**CENTRO DE SERVICIO INFONAVIT**

**CESI / TORREÓN**

**BOLETÍN ARQUITECTÓNICO**

BA-08a

DETALLE LUMINARIAS EXTERIORES NIVEL ±0.000

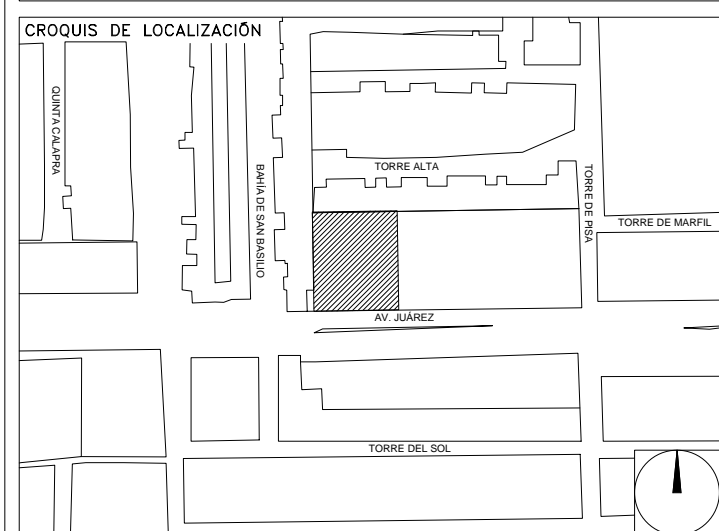
Se ubica el nuevo posicionamiento de las luminarias exteriores para concidir de acuerdo al despiece de piso (piezas de mármol de 60x30cm).
